**PROYECTO: PLAYA CARACOL SEASIDE.**

**RESPUESTA A PRIMERA AMPLIACIÓN DE INFORMACIÓN  
SOLICITADA MEDIANTE EL OFICIO DEIA-DEEIA-AC-0151-2007-  
2023**

Panamá, 20 de julio de 2023  
DEIA-DEEIA-AC-0151-2007-2023

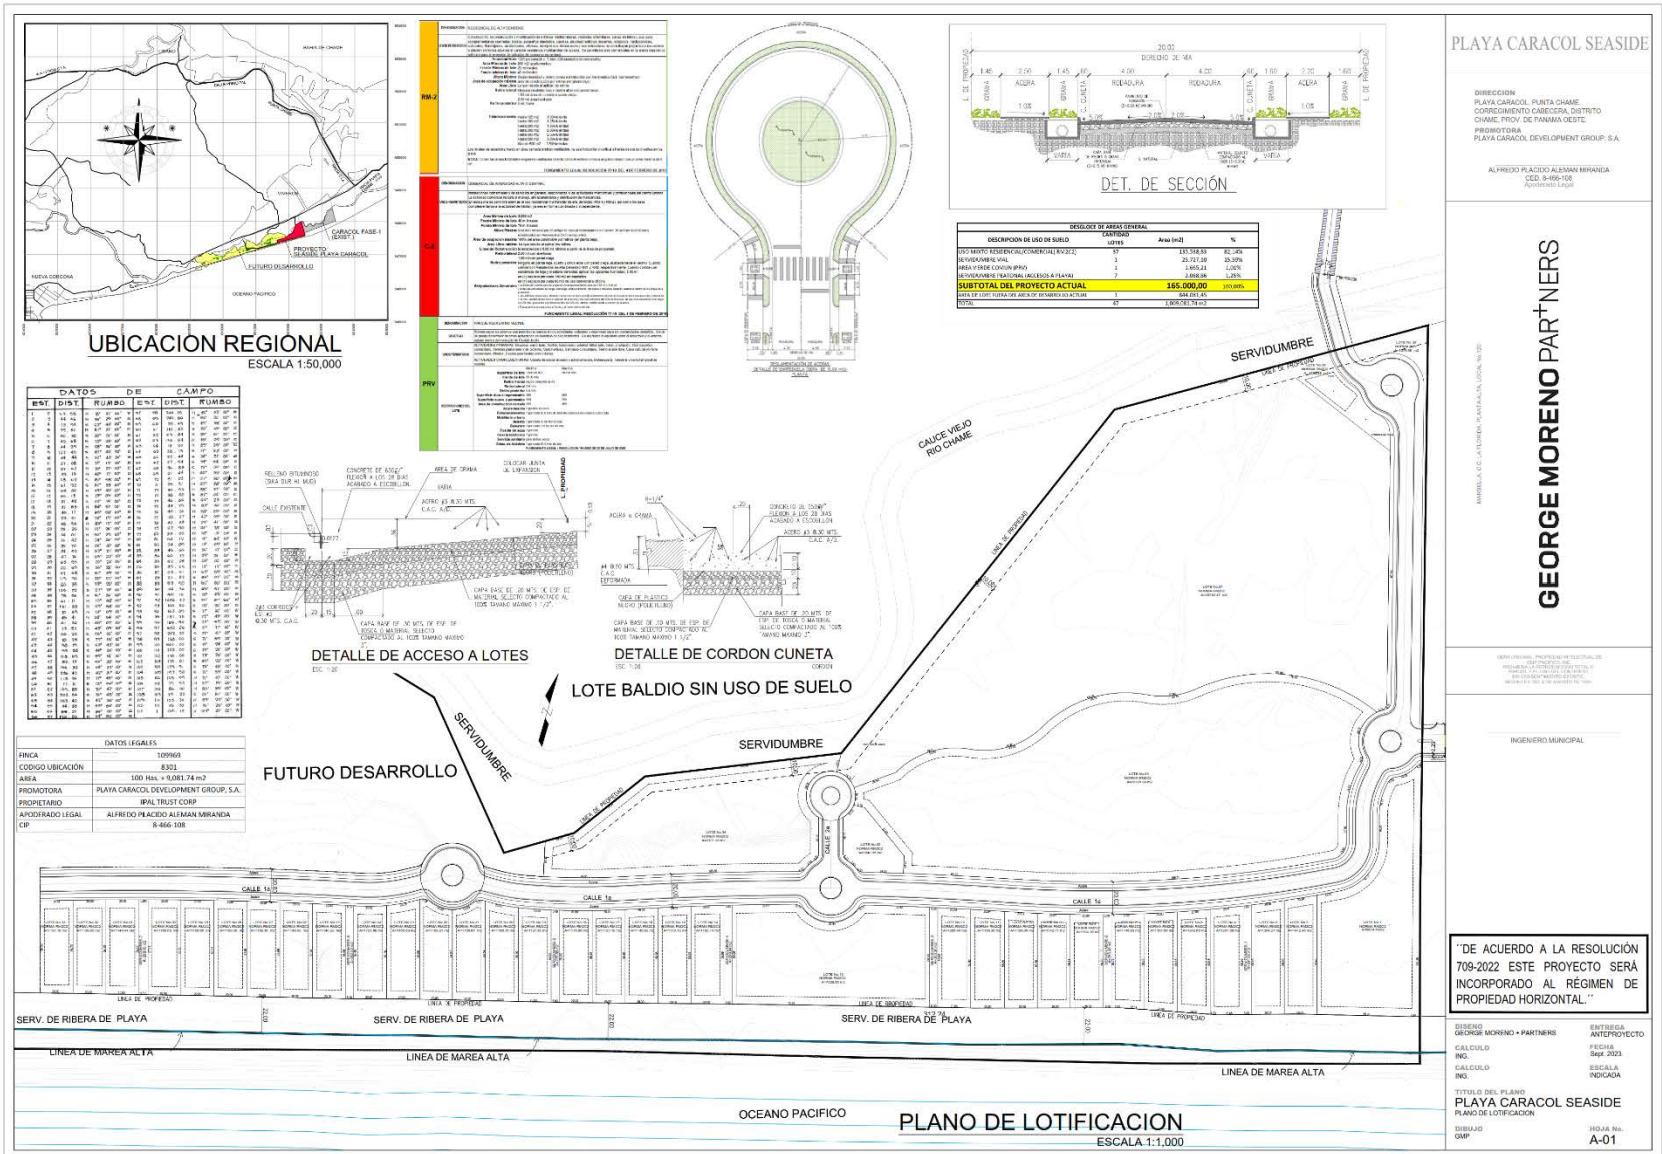
- a. Aclarar el área total que comprende la huella del proyecto en evaluación y presentar coordenadas UTM que definen el polígono.
- b. Aclarar el/los corregimientos de ubicación del proyecto.

**RESPUESTA:** Se aclara que luego de la revisión del polígono, fueron actualizadas las coordenadas de la superficie total que abarcará el proyecto, misma que se mantiene en 16.5 has. Ver nuevas coordenadas DATUM WGS 84 a continuación y plano en la siguiente página:

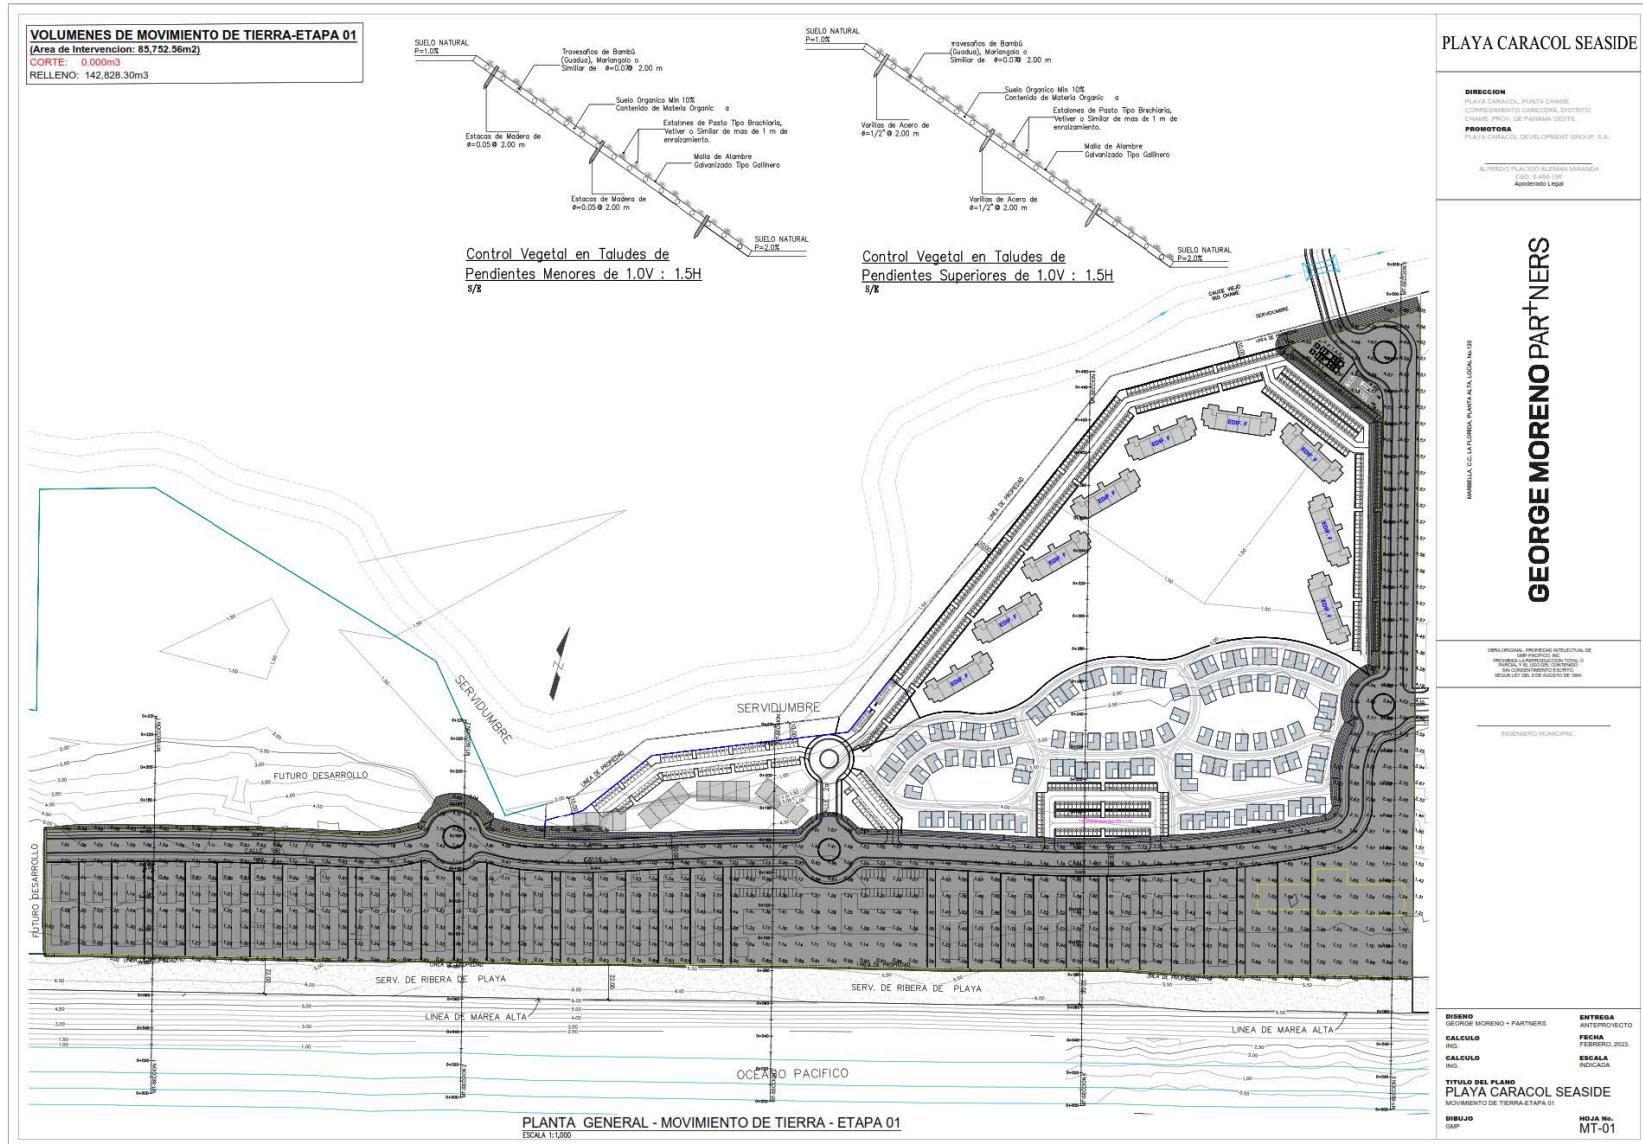
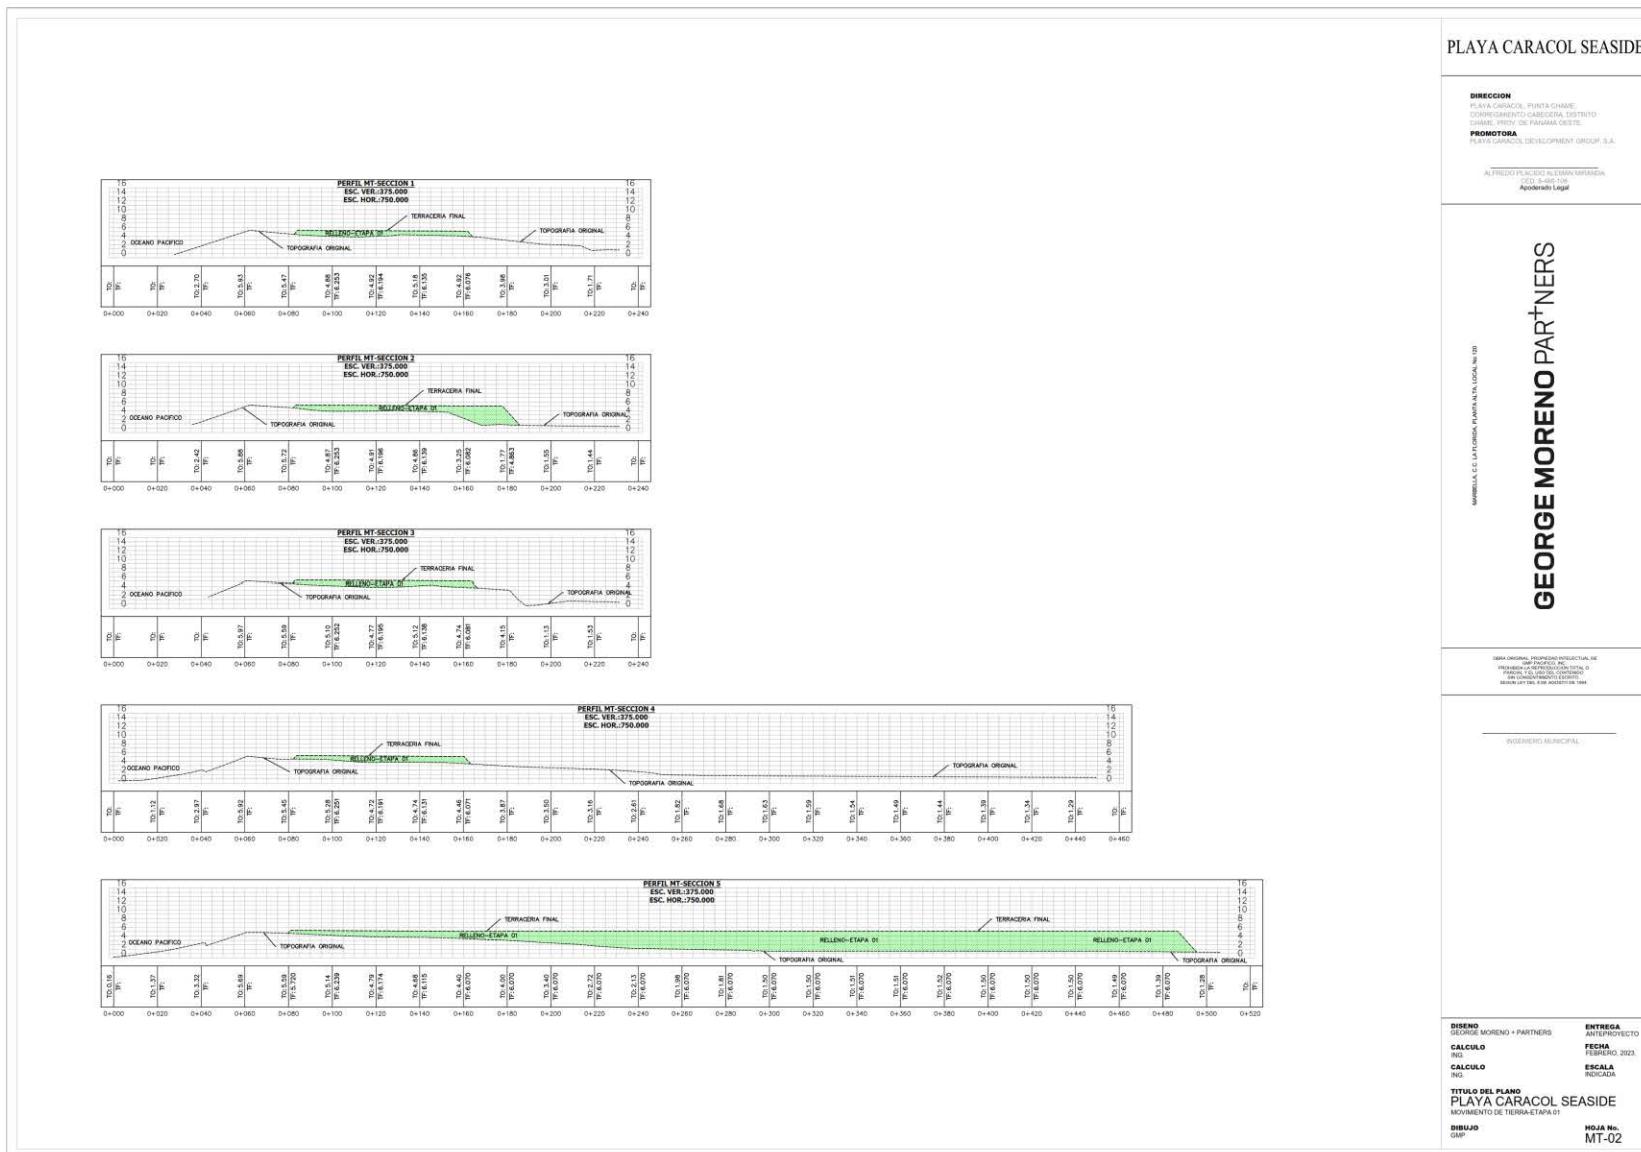
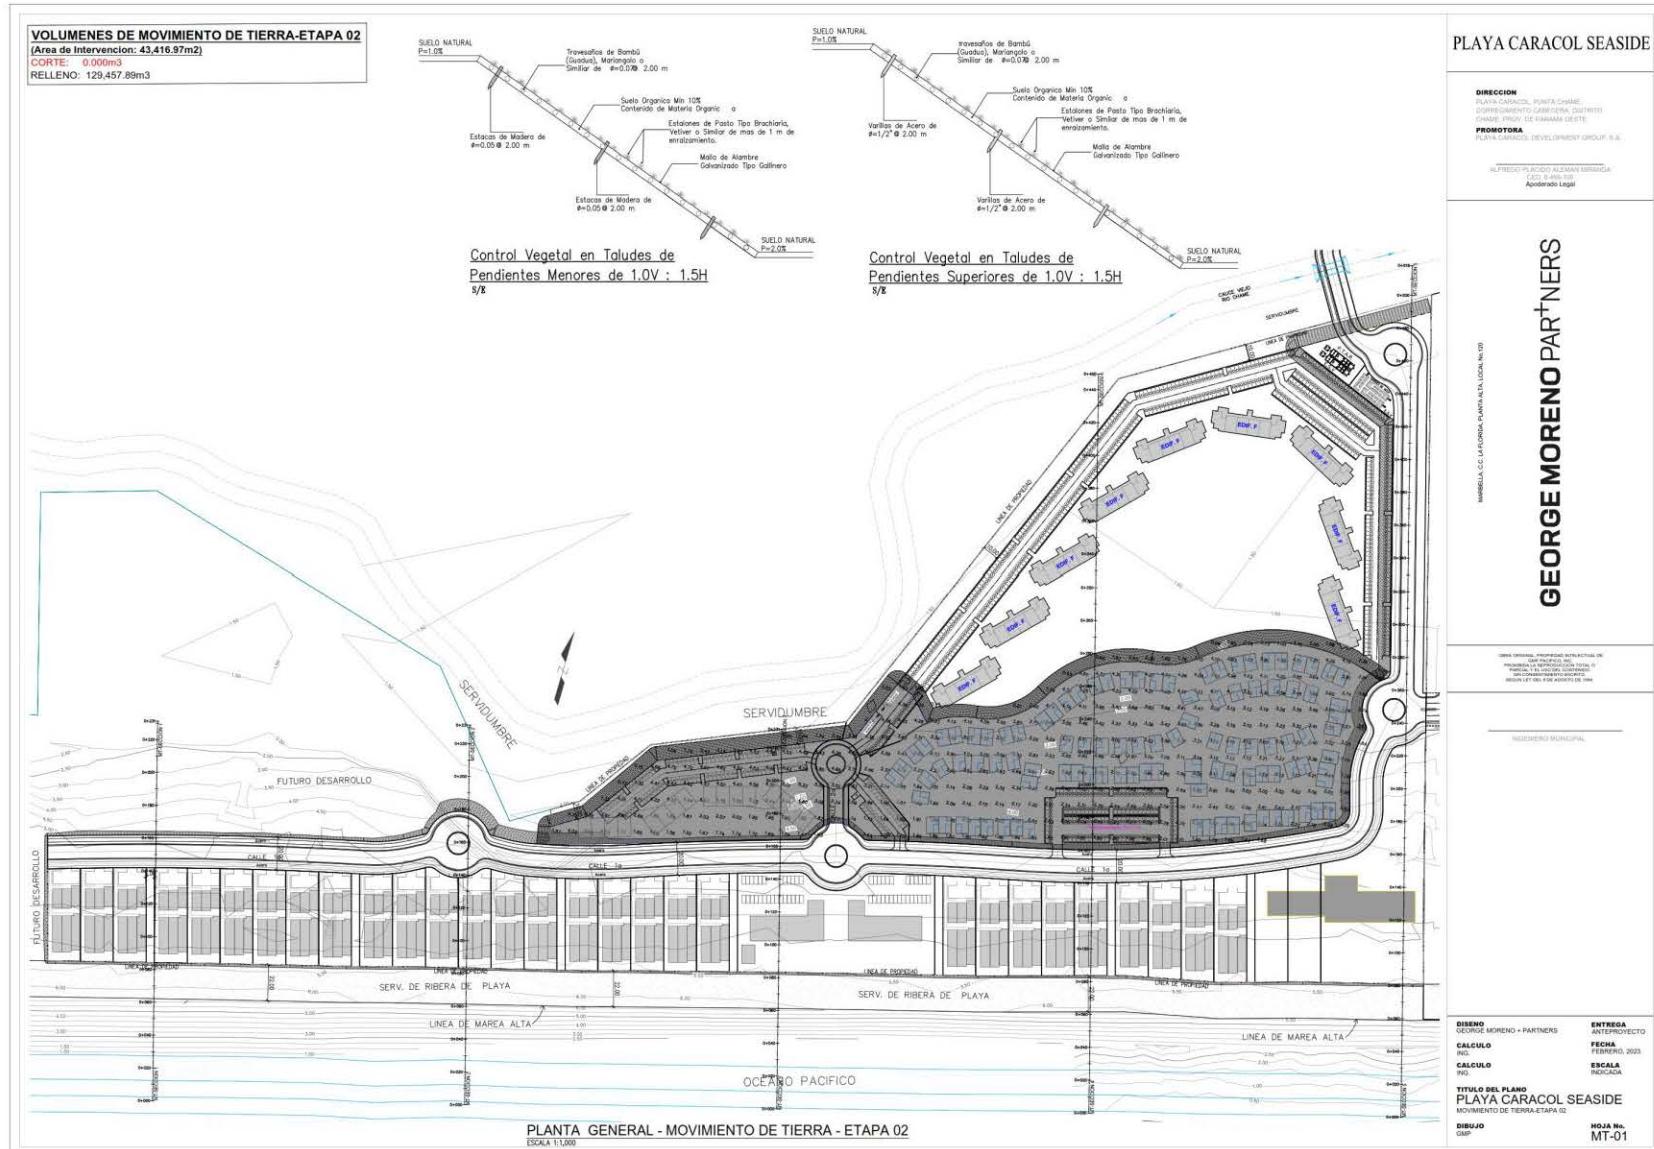
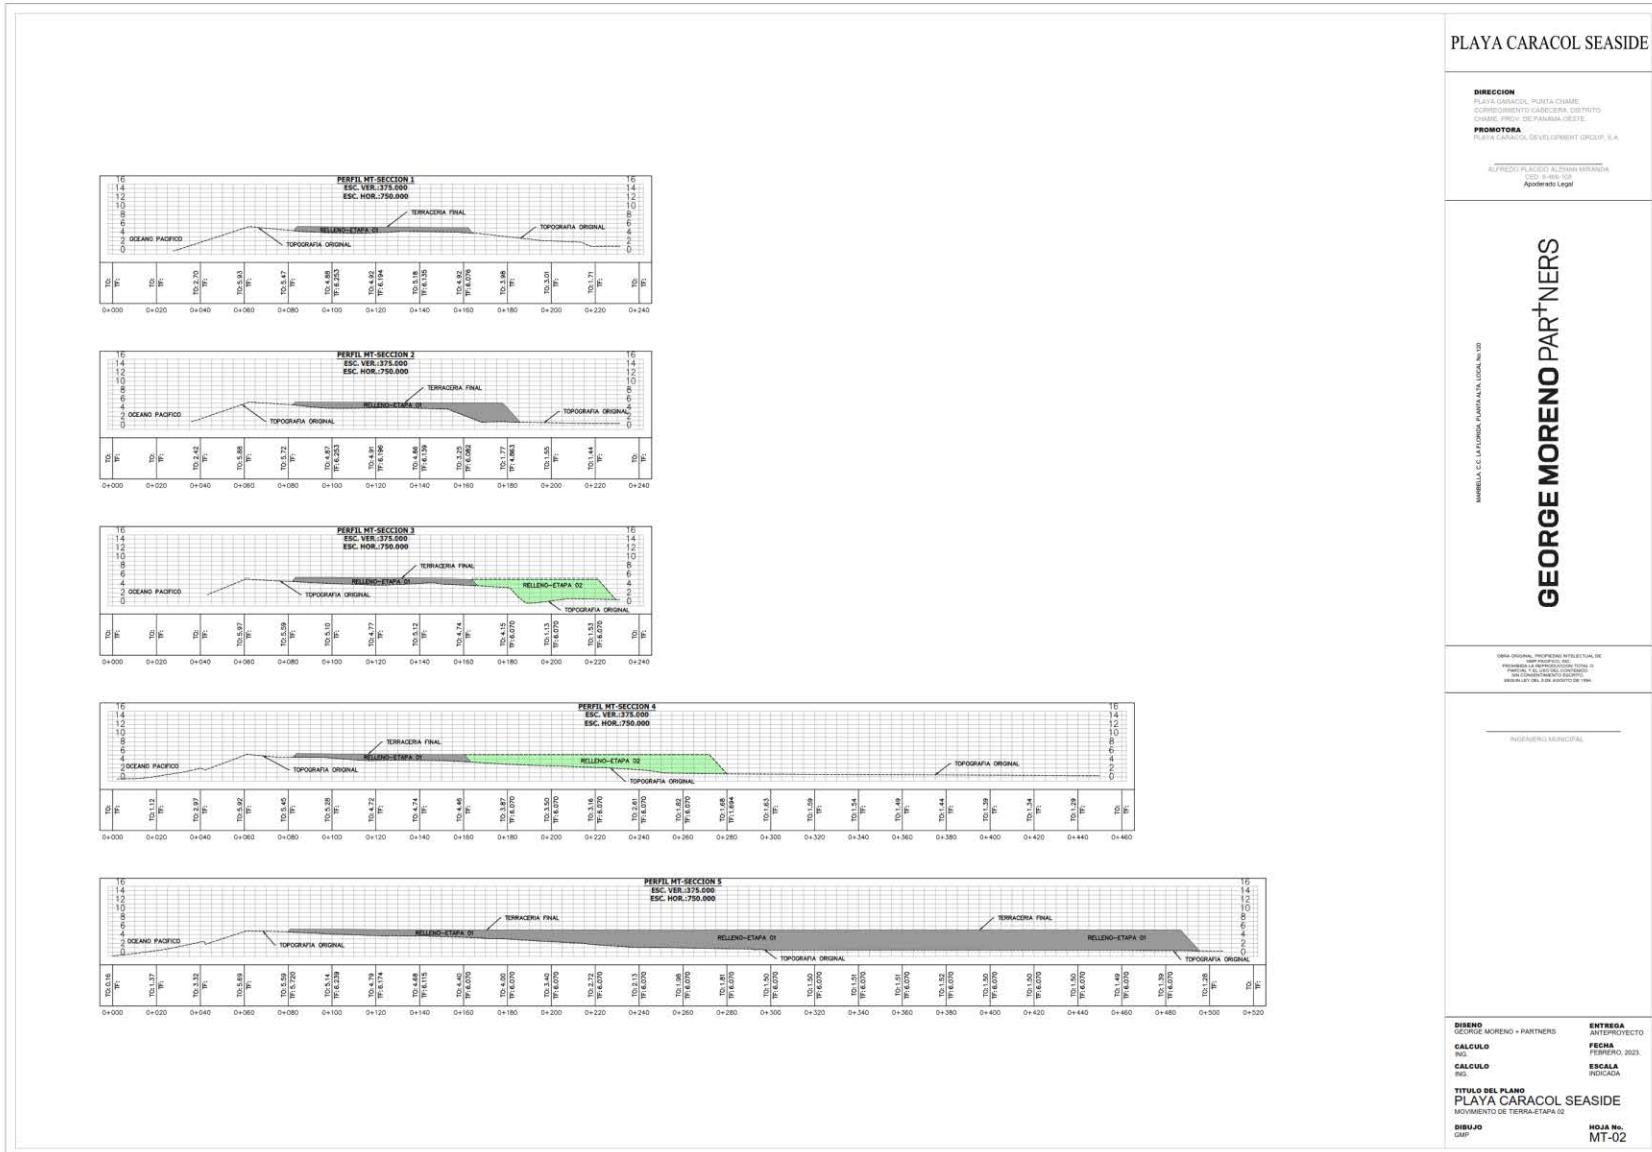
- a. Presentar coordenadas UTM de ubicación del campamento e indicar su área.
- b. Presentar planos de los perfiles de corte y relleno, donde se establezca: el volumen de movimiento de tierra a generar en el proyecto y el volumen de material de relleno e indicar los niveles seguros de terracería.

COORDENADAS CAMPAMENTO DATUM WGS84	
ESTE	NORTE
632845.210	947717.494
632857.235	947717.798
632888.442	947696.467
632890.909	947686.128
632867.179	947679.938
632866.527	947679.809
632864.933	947679.858
632862.644	947680.944
632860.773	947682.150
632857.688	947683.559
632857.688	947683.559
<b>Área Total</b>	<b>1071.19m<sup>2</sup></b>

Ver plano en donde se aprecia el sitio propuesto en la página siguiente.

- b. En las páginas siguientes se presentan los planos de los perfiles de corte y relleno solicitados en donde aparece la información requerida.
